泊発電所3号炉
地盤(敷地の地質・地質構造)に関するコメント回答
(Hm2段丘堆積物の堆積年代に関する検討)

令和2年7月8日
北海道電力株式会社

1.2 指摘事項

開削調査箇所(北側) 北側壁面スケッチ

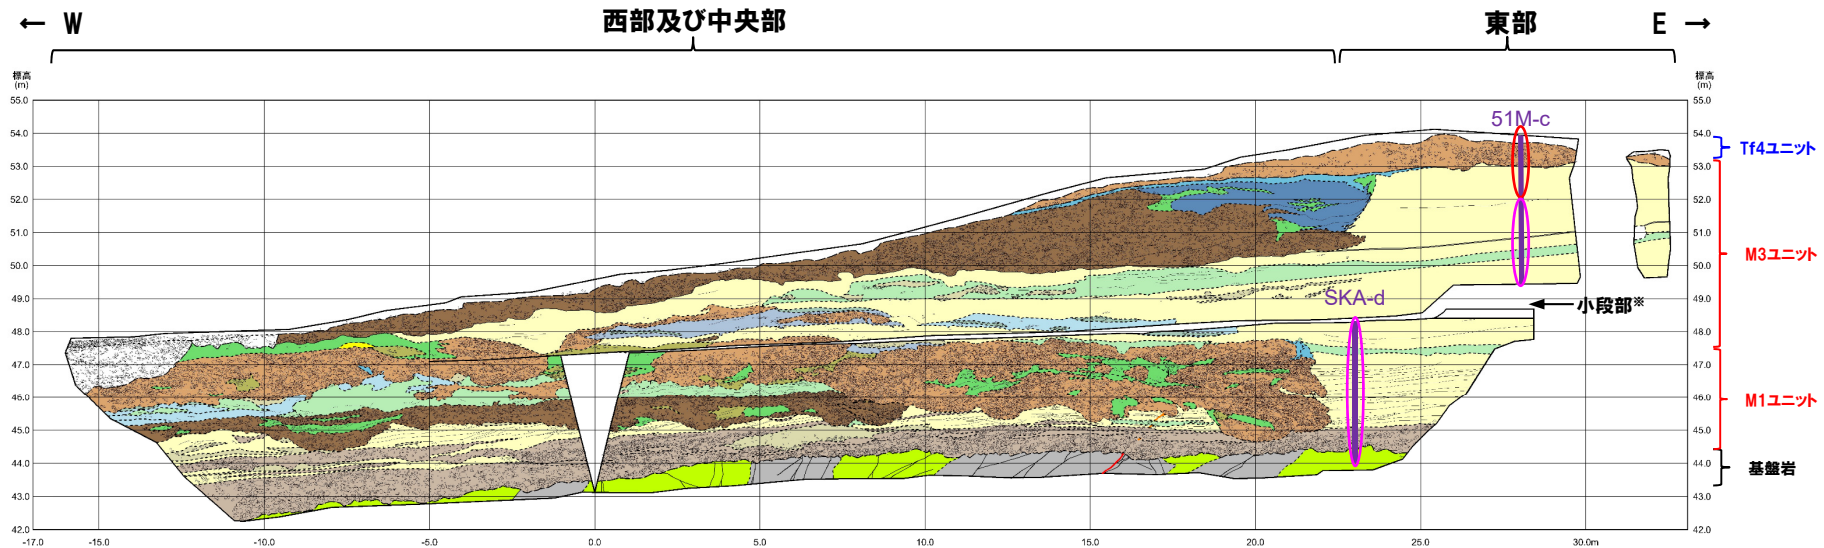
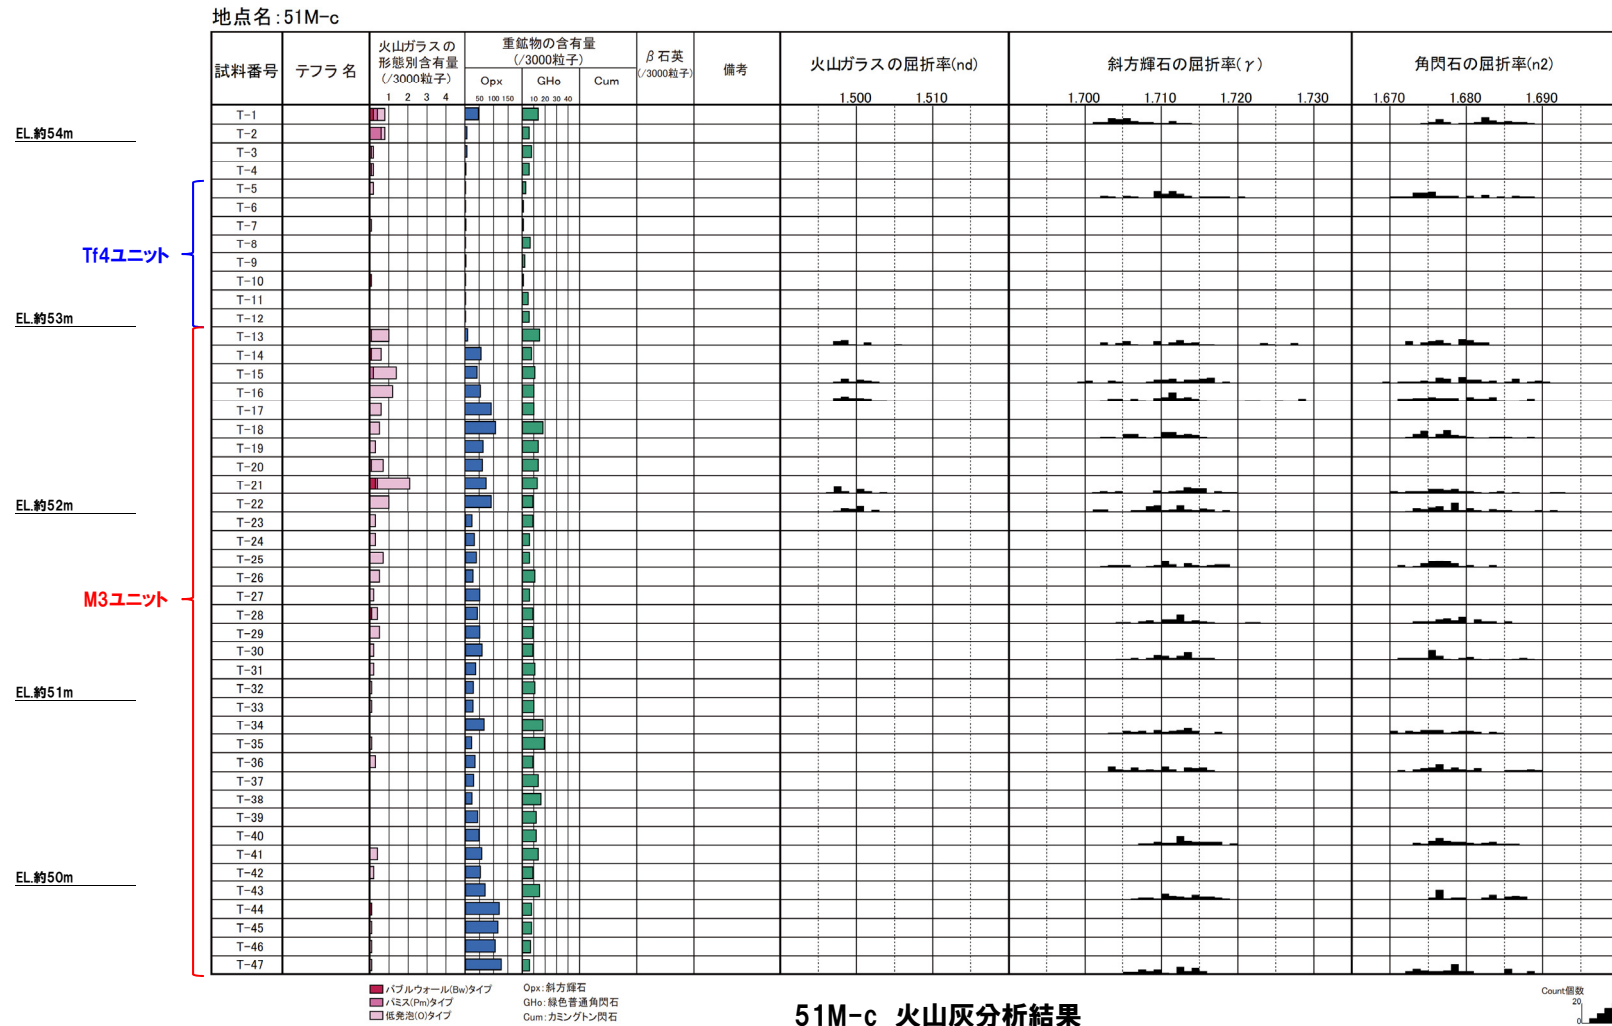
指摘時期	No	指摘事項	説明時期
令和2年4月16日 審査会合	1	開削調査箇所（北側）東部及び開削調査箇所（南側）（開削調査箇所（南側）には、南側壁面の背後法面も含む、以降も同様）において、鉛直方向に連続的に火山灰分析を実施し、ユニット区分（M1ユニット及びM3ユニット）の妥当性を説明すること。	今回説明
	2	開削調査箇所（南側）に認められる斜面堆積物（Ts3ユニット、Ts2ユニット及びTs1ユニット）について、火山灰分析を実施し、性状比較を行うこと。	
	3	開削調査箇所（南側）に認められる斜面堆積物（Ts3ユニット）の遷移部について、分布、性状等を詳細に説明すること。 併せて、Ts1ユニット及びTs2ユニットの遷移部の有無についても、確認すること。	
	4	開削調査箇所（南側）に認められる盛土、斜面堆積物（Ts3ユニット）及び海成堆積物（M1ユニット）について、複数の測線を設定した上で、硬度測定を網羅的に実施すること。 斜面堆積物（Ts3ユニット）に認められる遷移部についても、同様に硬度測定を実施すること。	
	5	開削調査箇所（北側）の東側に位置する追加開削調査箇所に認められる斜面堆積物について、礫種・礫の形状調査、火山灰分析等を実施し、開削調査箇所（南側）に認められる斜面堆積物との性状比較を行うこと。	
	6	開削調査箇所（南側）に認められる斜面堆積物（Ts3ユニット）について、掘削を行い、海山方向の分布範囲を確認すること。	
	7	開削調査箇所（南側）に認められる盛土について、盛土基底面を設定した根拠を、参考資料として提示した写真中に明確に示すとともに、小断層上端付近で作成したはぎ取り転写試料についても、盛土基底面の解釈線を示すこと。 また、旧海食崖よりも南東側における盛土の分布範囲についても確認すること。	
	8	開削調査箇所（南側）に認められる盛土について、薄片観察を実施し、斜面堆積物（Ts3ユニット）及び海成堆積物（M1ユニット）との性状比較を行うこと。	
	9	開削調査箇所（北側）における小断層の上端付近について、提示しているX線CT画像だけでは評価が難しい部分があるため、サンプリング箇所を更に奥に掘り進める等し、評価に資するデータを拡充すること。

○開削調査箇所(北側)において、鉛直方向に連続的に火山灰分析を実施した(測線51M-c及びSKA-d)。

- 重鉱物(斜方輝石及び角閃石)の屈折率測定及び主成分分析の結果, M1ユニット及びM3ユニットに明瞭な差異は認められない。
- 一方, 標高約47m~約49mの範囲においては, 重鉱物のうち, 斜方輝石の含有量が増加する傾向が認められる(次頁緑囲みの範囲)。

- 斜方輝石の含有量を開削調査箇所(北側)北側壁面スケッチに重ねたものを下図に示す。
- 斜方輝石の含有量は、標高約47m~約49mの範囲において増加する傾向が認められるが、当該範囲には、M1ユニットとM3ユニットの境界が存在する。
- M1ユニットとM3ユニットの境界には堆積環境の変化(①)が存在することから、斜方輝石の含有量の増加は、これに対応するものと考えられる。

- ①本調査箇所東部において、海成堆積物中には、明瞭な侵食面は認められないものの、以下のことから、標高47.5m付近を境に、下位はM1ユニットに、上位はM3ユニットに区分される。
- ・Tf2ユニットは、M1ユニットを侵食しているが、指交関係で堆積している状況が認められないことから、Tf2ユニットの堆積開始時には、M1ユニットの堆積はほぼ終了しており、M1ユニットの上面は、旧地形面を一時的に形成していたものと判断される。
 - ・Tf2ユニットの上面は、平坦であることに加え、Tf2ユニットの上位に認められるM3ユニット中の堆積構造に、水平方向の不連続が認められないことから、Tf2ユニットの堆積終了時には、M1及びTf2ユニットの上面は、連続的で、平坦な旧地形面を一時的に形成していたものと判断される。
